改善箇所説明図

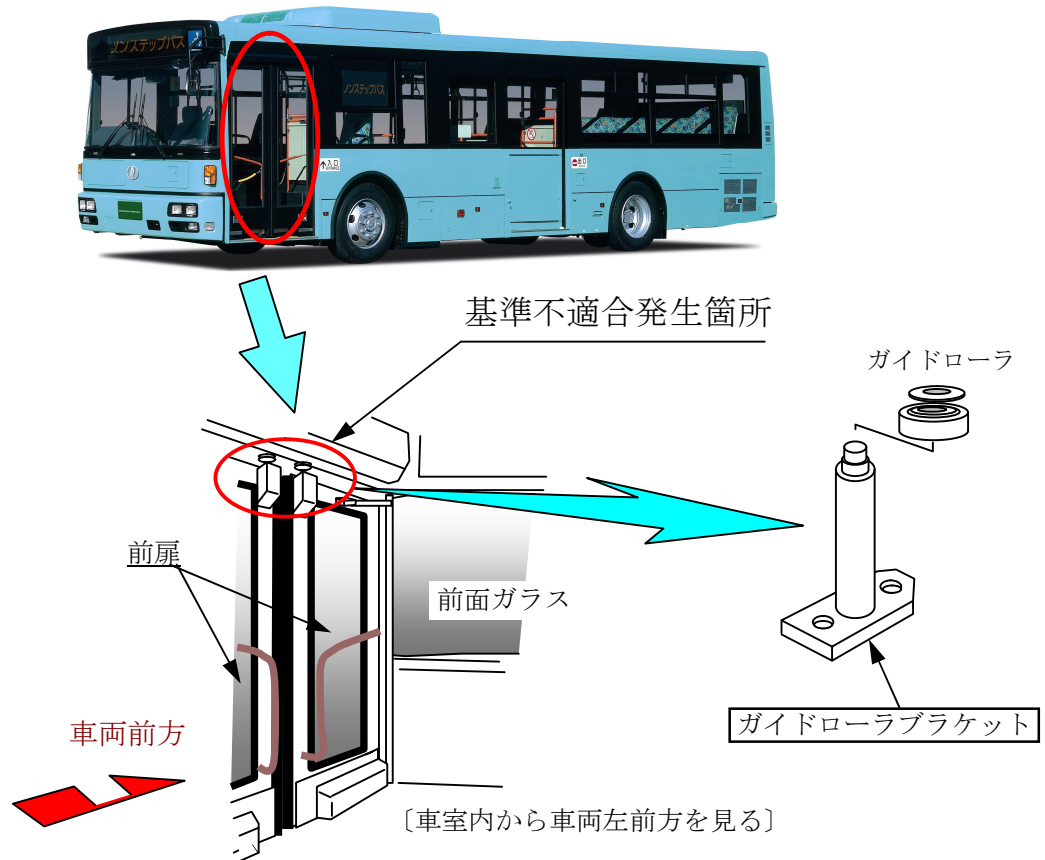
大型路線ノンステップバスのグライドスライド式前扉の開閉用のガイドローラブラケットにおいて、支柱と固定ブラケットの溶接方法が不適切なため、強度が不足しているものがある。そのため、そのまま使用を続けると、当該ブラケットの溶接が剥がれ、最悪の場合、扉の開閉が出来なくなるおそれがある。

改善の内容 全車両、ガイドローラブラケットを対策品に交換する。	
改善前	改善後

識別：ガイドローラブラケットに黄色ペイントを塗布する。
